Mission régionale d'autorité environnementale
Provence-Alpes-Côte d'Azur

**Avis de la Mission Régionale
d'Autorité environnementale
de Provence-Alpes-Côte d'Azur
sur le projet de création d'un parc photovoltaïque au
lieu-dit "Les Adrechs" à Bras (83)**

n° MRAe – 2018 n° 1988

(Localisation de la zone d'étude. Source : résumé non technique – échelle 1/25 000)

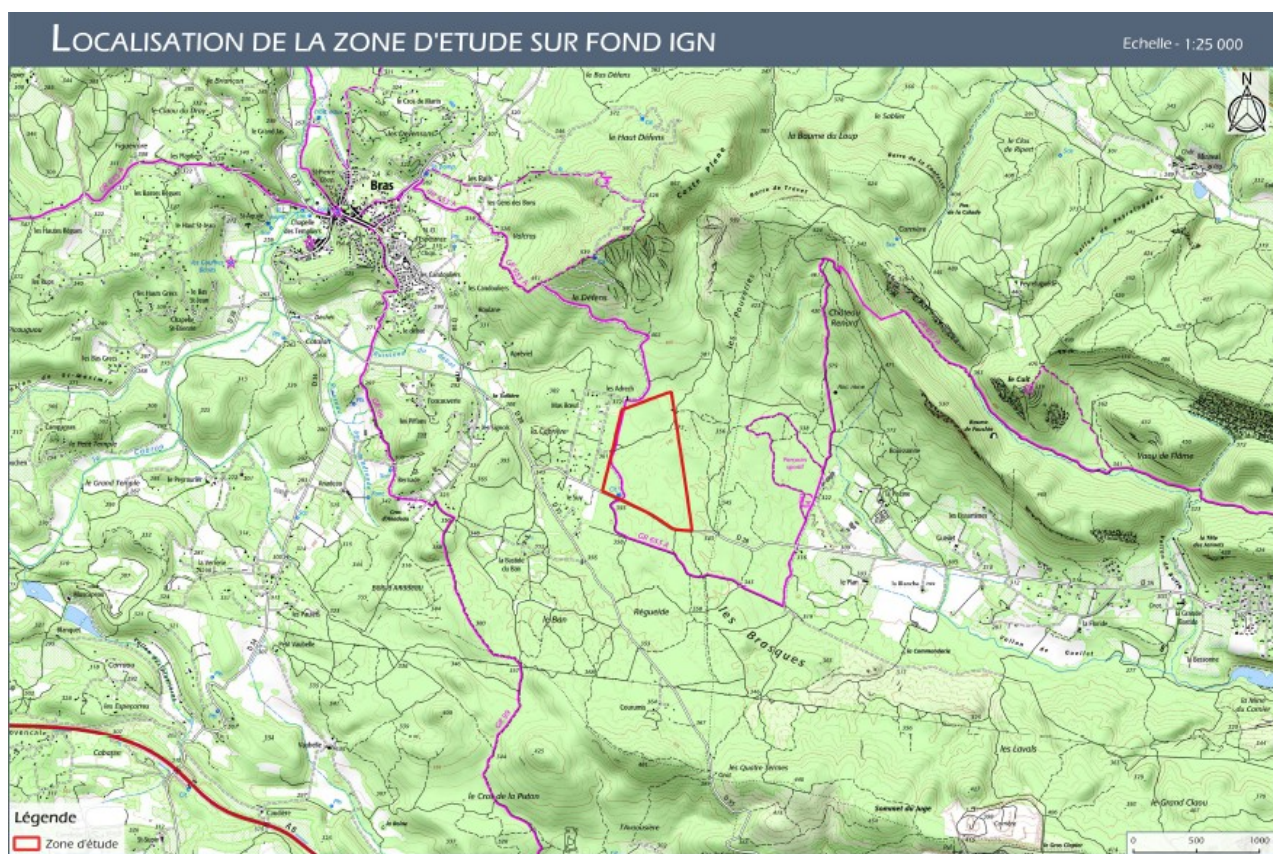
Le projet est situé sur la commune de Bras (Var), au lieu-dit « Les Adrechs ». La zone d'étude est dominée par le versant sud du massif du Défens qui culmine à l'altitude : 579 m. Elle est implantée sur un plateau de nature karstique qui s'étend vers le sud entre les altitudes 375 m et 350 m, dans une situation dominante par rapport au centre-ville de Bras à l'ouest et celui du Val à l'est. Le projet s'insère dans un massif forestier de chênes pubescents et de résineux, au sein de la forêt communale de Bras, et est longé au sud par la RD 28.
